小型自動切替式調整器の取替のお願い

代替品及び取替えについてのお願い

20kg/h自動切替式調整器の取替のお願い

代替品及び取替えについてのお願い

<代替品について>

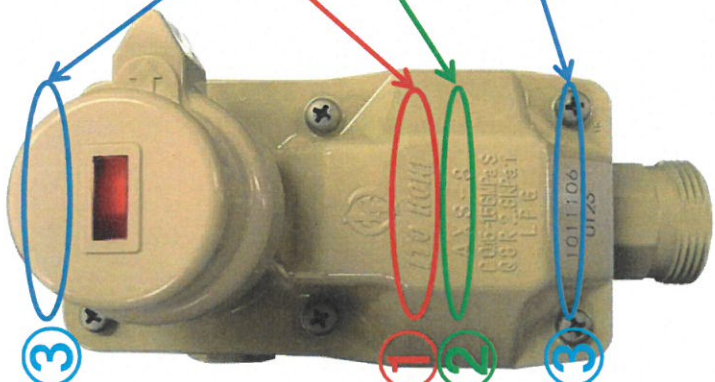
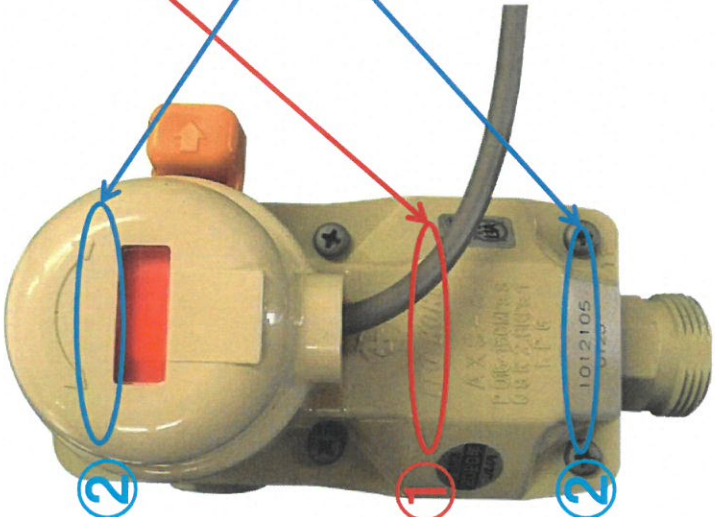
この度お取替えをお願いいたします、8 kg/h 小型自動切替式調整器の不具合要因は、入口ストレーナー部と中圧ノズルの嵌合部の隙間が大きくなっている物があり、通過した異物が調整器内に入り、安全弁が作動して閉止した際に、安全弁シール部に異物が噛み込んだことによるもの、および設置から不具合発生までの経年使用によるダイヤフラムの弾性低下によって気密性を保てなくなり、噛み込んだ異物が要因で、時間をかけて漏れに至ったと考えております。

代替品として提供させていただく製品は、入口部のストレーナーメッシュがより細くなっており、全般的な寸法の見直しにより、中圧ノズルとストレーナーの嵌合部がより密着されているため、異物が入りにくい製品となっております。

<代替品について>

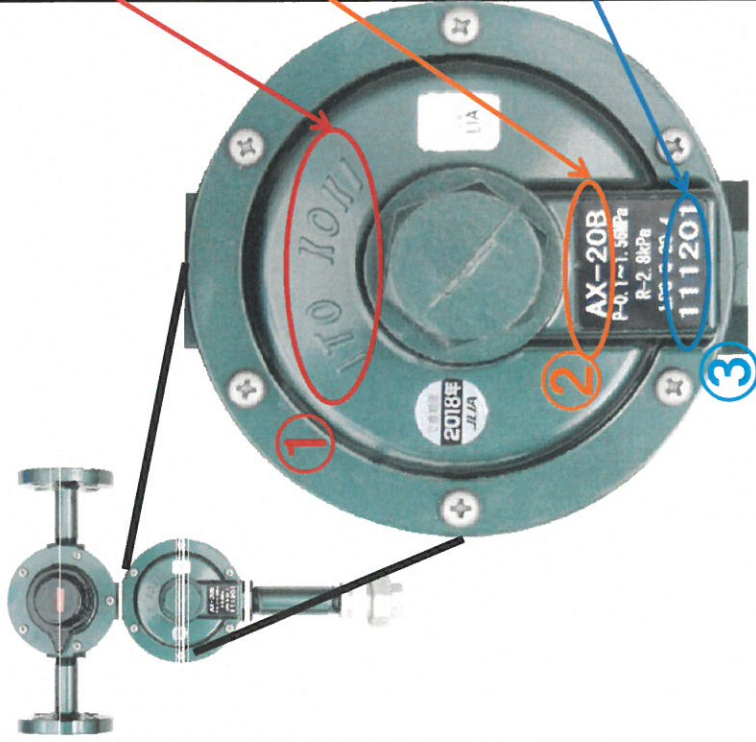
この度お取替えをお願いいたします、20 kg/h 自動切替式調整器の不具合要因は、生産工程中にダイヤフラムと連動子のシール部にアルミの切粉片が噛み込み、経年劣化によりダイヤフラムの弾性が低下して、少量のガス漏れに至ったものです。また、中圧弁体に噛み込んでいた異物は、調整器の上流側より侵入したと思われます。この異物により中圧弁部が閉塞不良になり、中圧ダイヤフラムに過剰な圧力が繰り返し加わり、ダイヤフラムの劣化が促進し、弾性が低下したと判断しております。

代替品として提供させていただく製品は、2015年6月に当該製品の製造工程を変更し、上記不具合要因の原因となった中圧ダイヤフラムへのアルミの切粉片が製造工程で入らないような措置を講じ、製造しております。

工程変更後、現在までに6年以上を経過しておりますが、2015年7月以降の製品では不具合は発生しておりません。
